改善箇所説明図

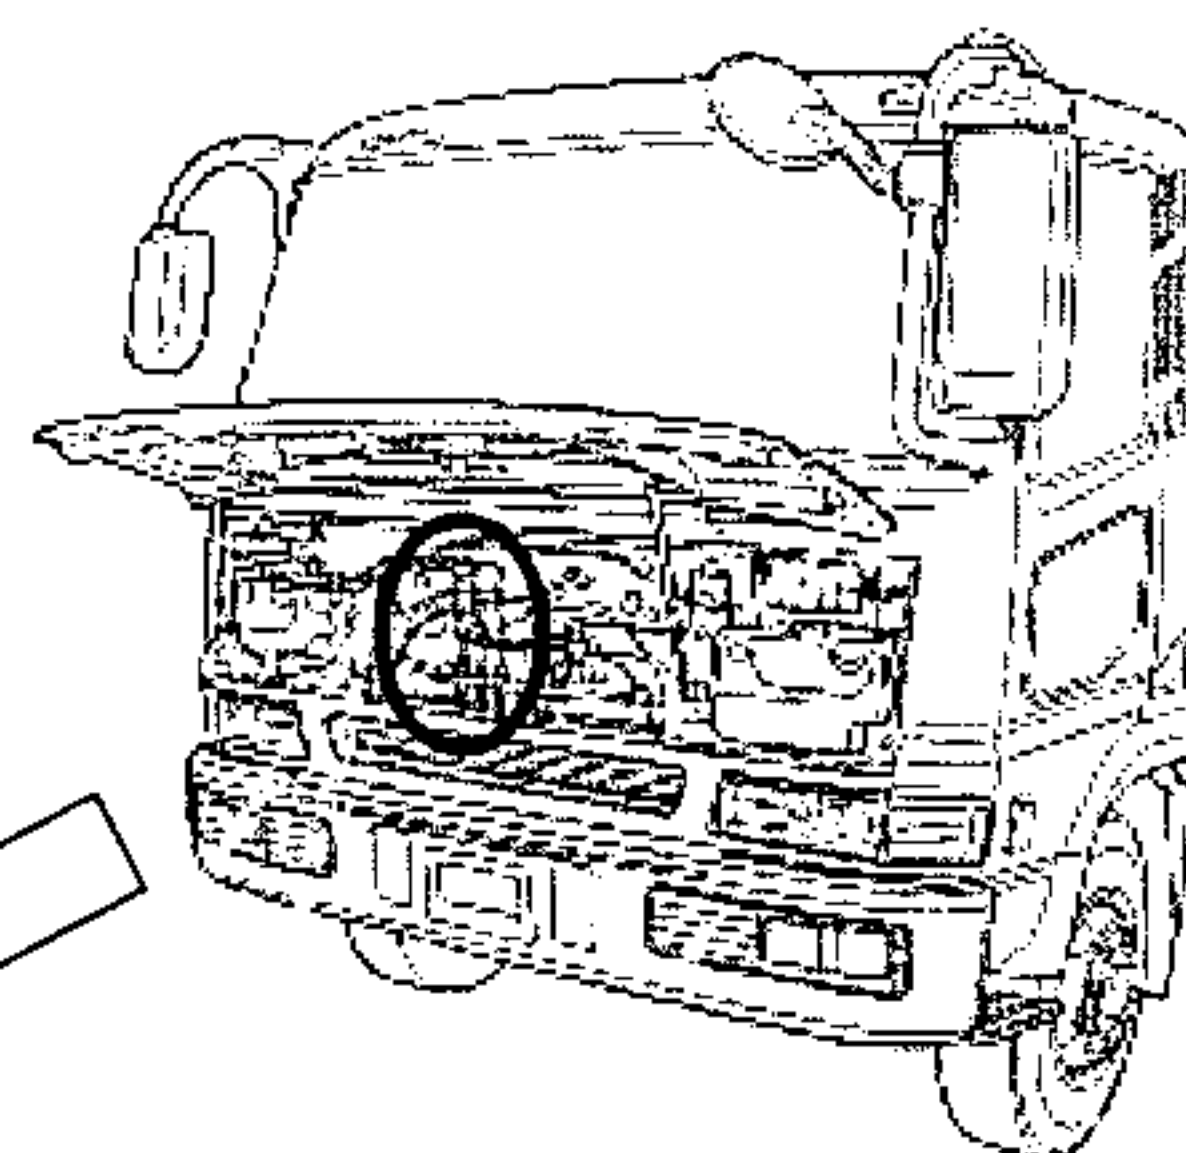
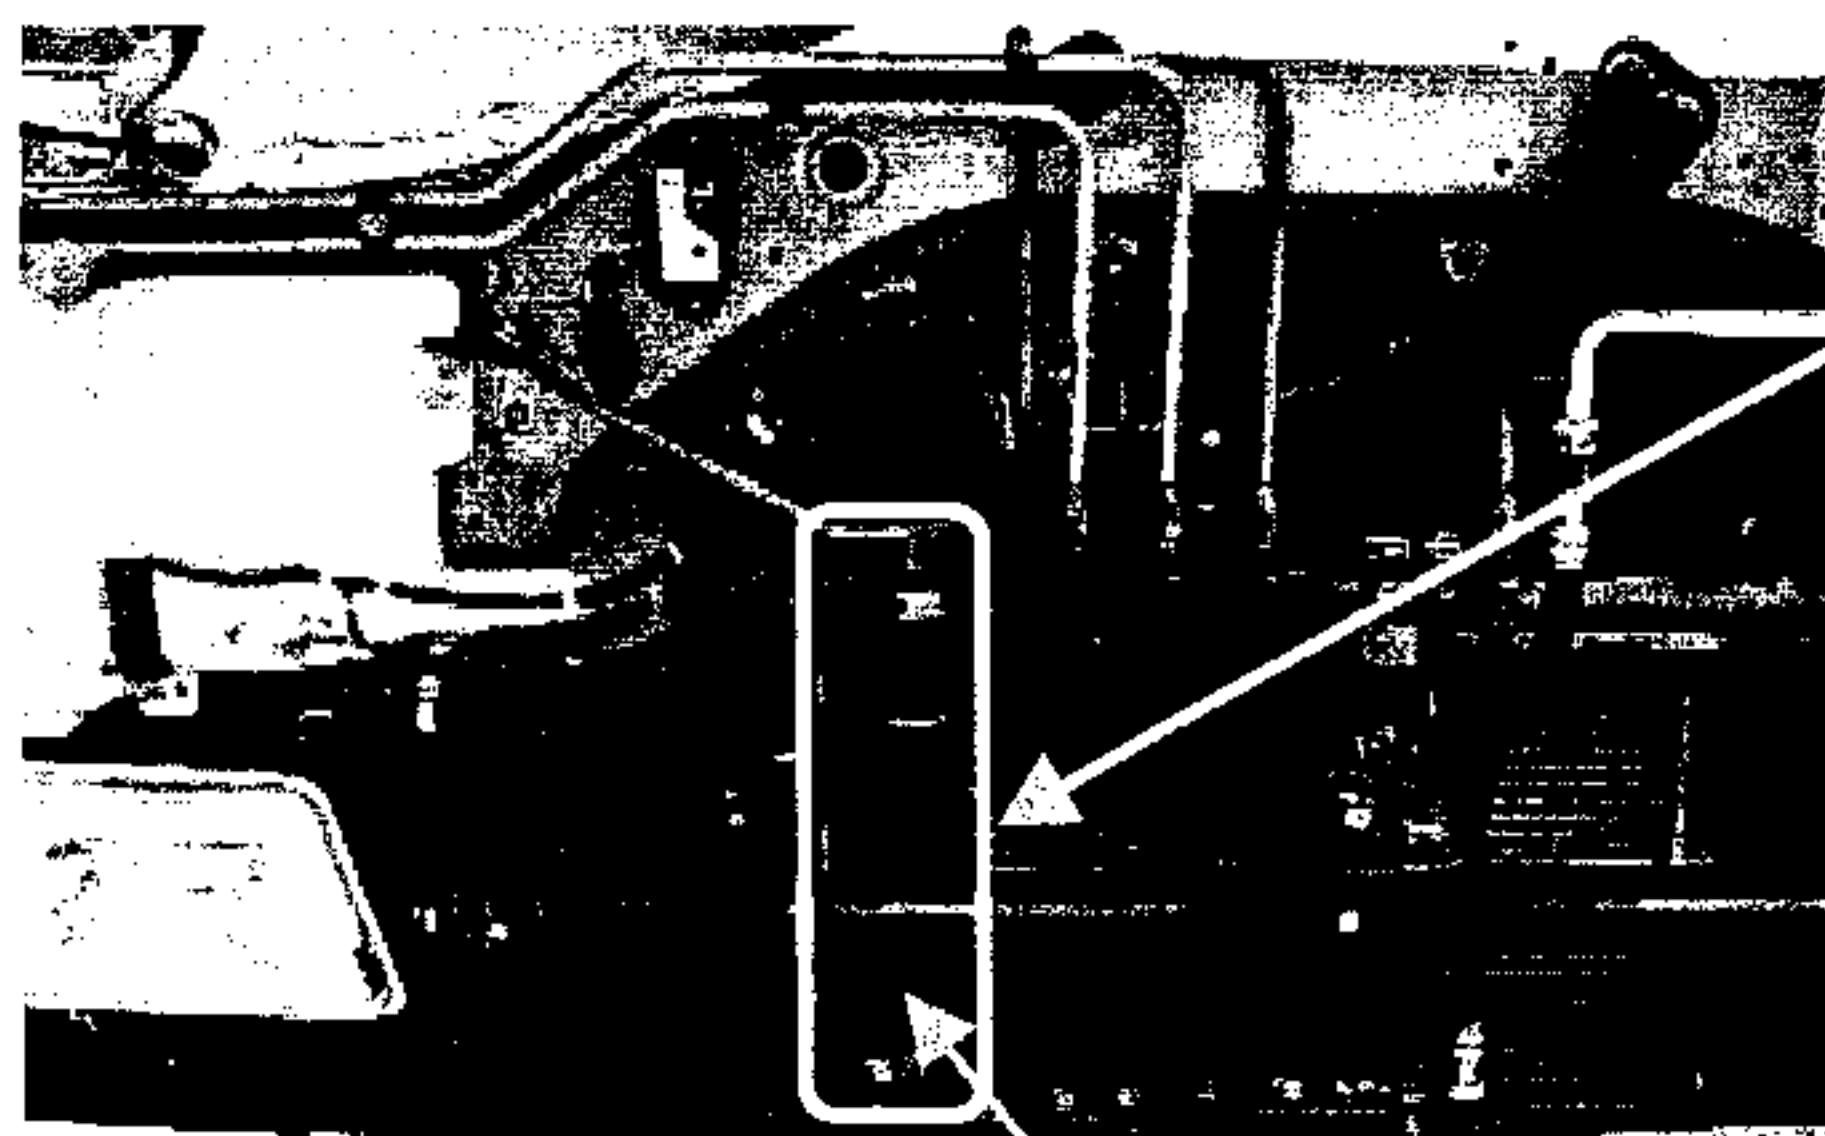
基準不適合箇所

電気配線

車両前部の車枠と車体間の電気配線において、低温時の車体上下動に対する当該配線被覆材の耐久性が不足しているため、走行時の車両振動等により、当該配線の被覆に亀裂が入るものがある。

そのため、そのままの状態で使用を続けると、被覆が損傷して芯線が腐食断線し、最悪の場合、灯火類が点灯しなくなる、又は、エンジンが停止して再始動不能となるおそれがある。

改善の内容

全車両、当該部の電気配線を対策品と交換する。なお、対策品の全数供給に時間を要するため、当面の暫定措置として当該電気配線を点検し、亀裂・損傷の認められる場合は補修あるいは、対策品と交換する。損傷のない車両は、後日対策品と交換する。
